新竹縣政府工程查核代表照片表

拍攝日期：110.11.03.

工程名稱：110 年度鄉內縣鄉道鋪面改善工程(開口契約)

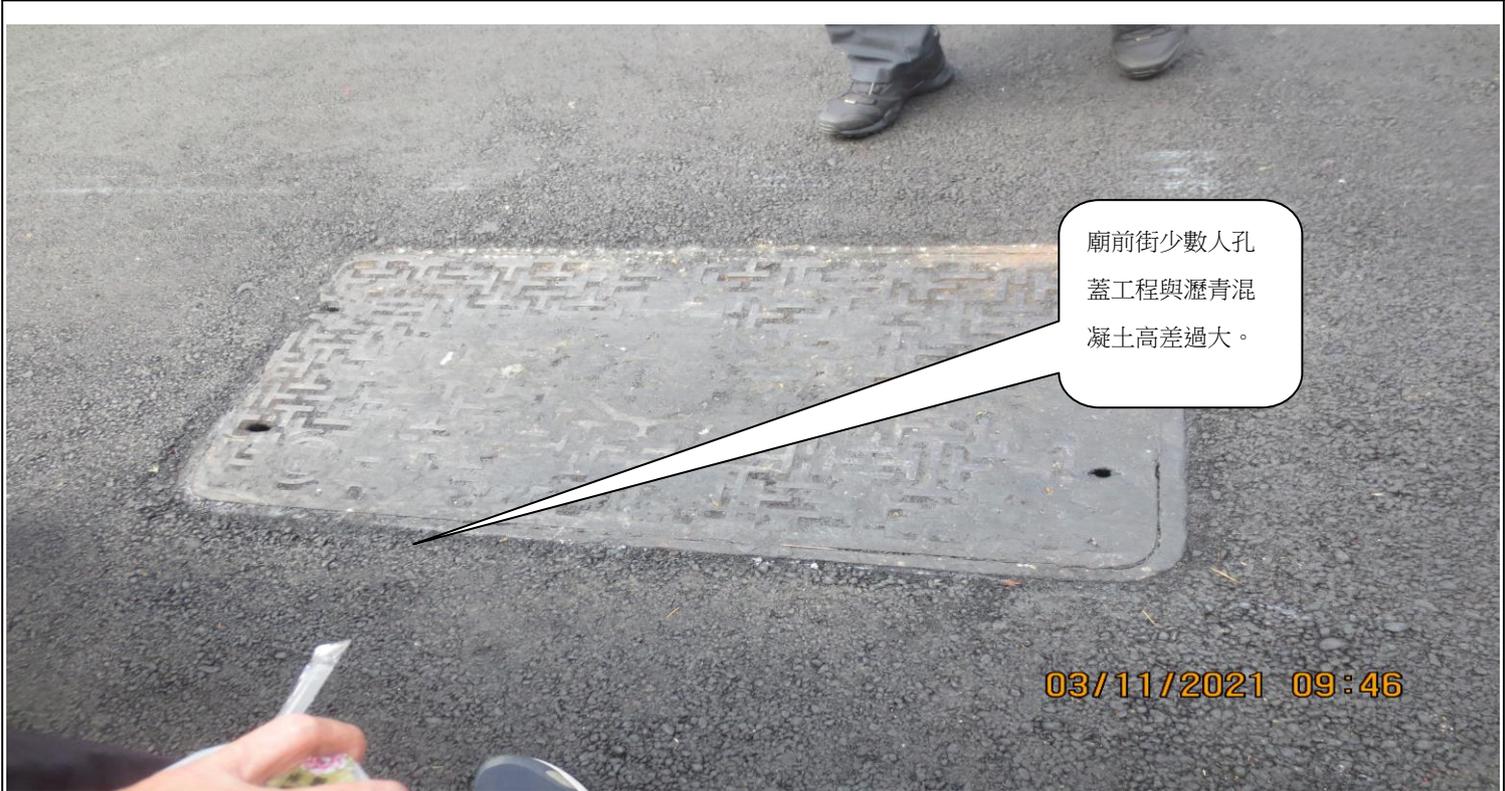
標線油漆有污染路面，道路邊界線有發現，標繪用繩索污染 AC 路面，造成 AC 路面有很多白色線條。
